SERVICE INFO – INA 0130

Новый натяжной ролик 531 0859 10

Полное предложение для двигателей D5204 и D5244

Рисунок 1: Новый натяжной ролик 531 0859 10

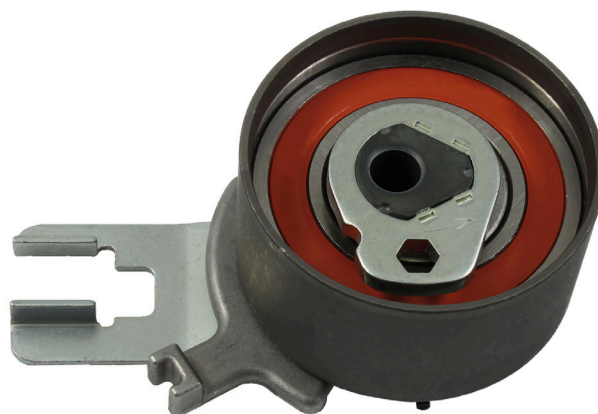
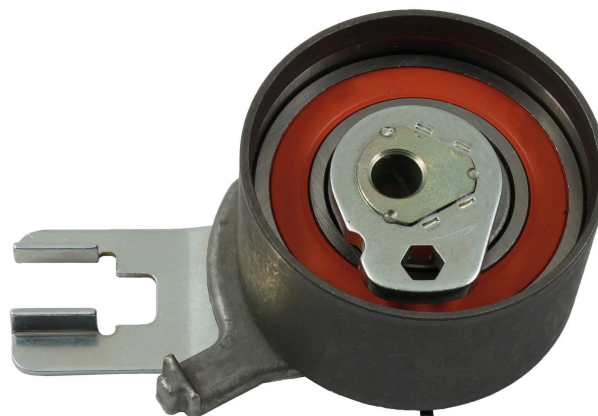
В указанных автомобилях, натяжной ролик 531 0515 10 (рис. 2) может использоваться в некоторых вариантах двигателей.

Поэтому компания Schaeffler Automotive Aftermarket разработала натяжной ролик 531 0859 10 (рис. 1). Этот компонент позволяет применять его на всех вариантах двигателей D5204 и D5244, всех годов выпуска.

Как следует из внешнего вида, оба натяжных ролика различаются лишь в конструкции указателя правильной установки.

Комплект натяжных роликов KIT 530 0504 10 с натяжным роликом 531 0515 10 заменен на комплект 530 0582 10 с новым натяжным роликом.
